LUFTDYKTIGHETSPÅBUD (LDP)

Med hjemmel om lov om luftfart av 11. juni 1993 kap. IV § 4-1 og kap. XV § 15-4, fastsetter Luftfartsverket følgende forskrift om luftdyktighet.

BALANSERORS FLYNDRE PÅ PIPER CUB

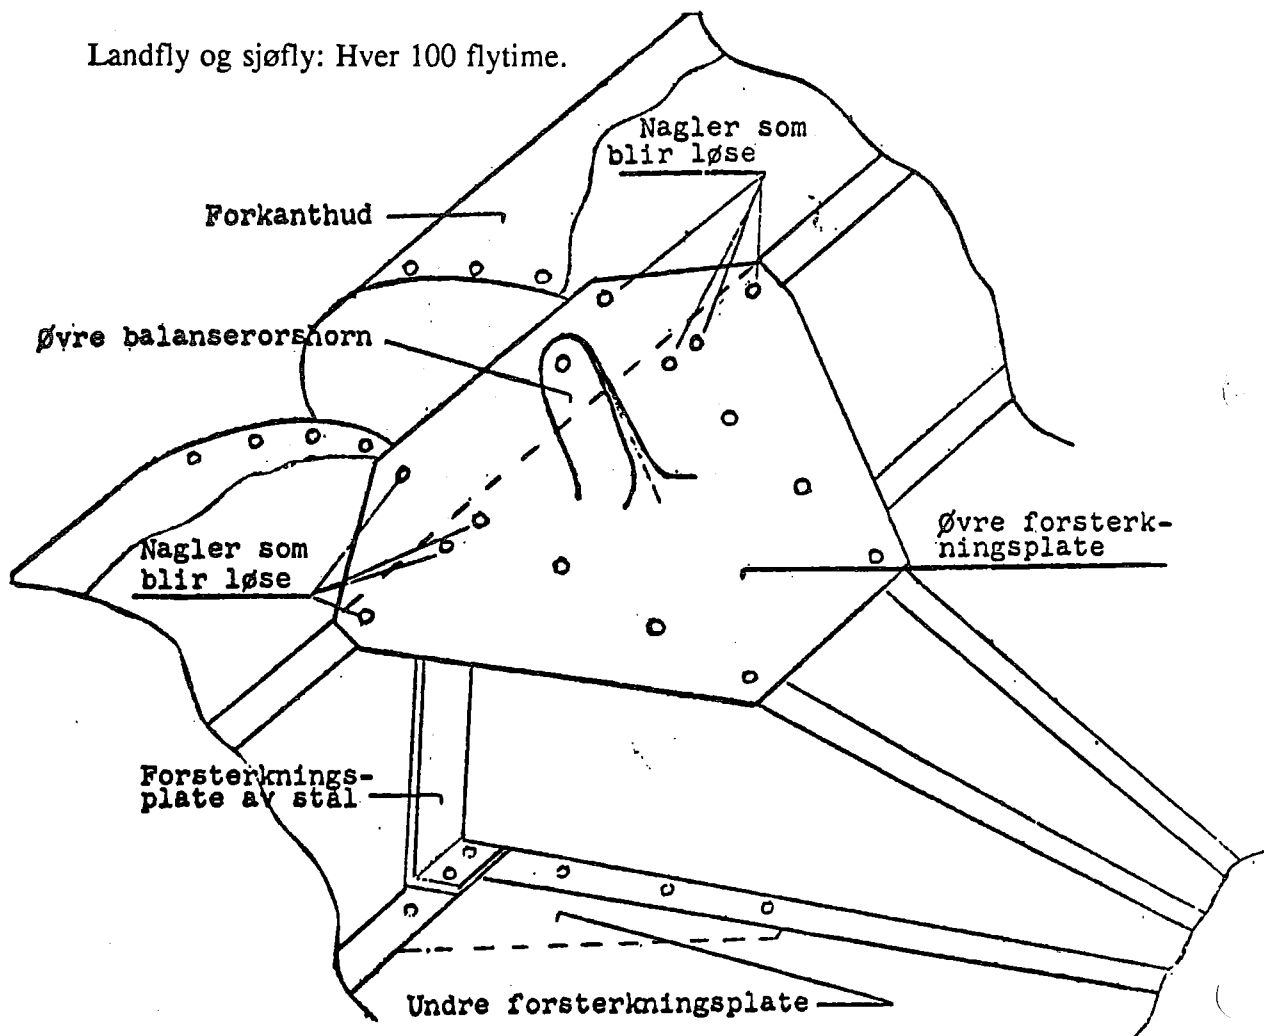
Det har forekommer tre tilfelle av svikt i balanserorsflyndrenes feste i balanserorene på Piper Cub. De tre tilfellene var alle på sjøfly, og det er sannsynlig at grunnen til at flyndrene har løsnet er å finne i den ekstra påkjenning balanserorene blir utsatt for ved «avgang på en flottør».

Skissen, som er vedlagt, viser hvor svikt oppstår, idet noen nagler i forsterkningsplatene blir løse, men tilsvarende nagler blir også løse i undre forsterkningsplate.

Feilen kan oppdages ved å øve et forholdsvis svakt trykk oppover eller nedover i balanserorets bakkant når balanserorsflyndren står mot begrensingsstoppen. Hvis der ved trykket tydelig ses bevegelse mellom flyndren og duken, tyder dette på at naglene er løse. Duken må da skjæres opp og brettes til side over forsterkningsplatene, og de nagler som er løse vil da ses.

De løse naglene bores ut og nye nagler isettes.

Landfly og sjøfly: Hver 100 flytime.

2. Kontroll av bensintanklokk

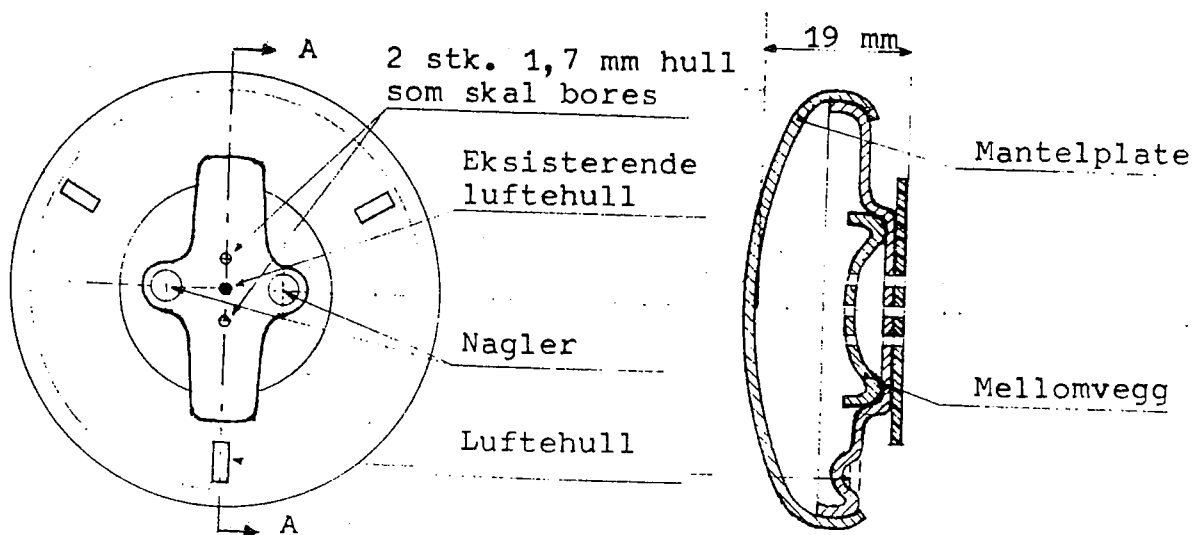
Luftfartsdirektoratet bestemmer at det innen 25. februar 1960 skal bores 2 stk. 1,7 mm luftehull i tillegg til det eksisterende sentrale hull i tanklokket, som vist på skissen. Det må påses at hullene blir boret gjennom mellomveggen, samt at det eksisterende hull er boret gjennom mellomveggen. Dette kan undersøkes ved hjelp av en trådtolk, som kan føres inn minst 19 mm hvis hullene er riktig boret. I motsatt fall vil trådtolken stoppe ved 6-7 mm.
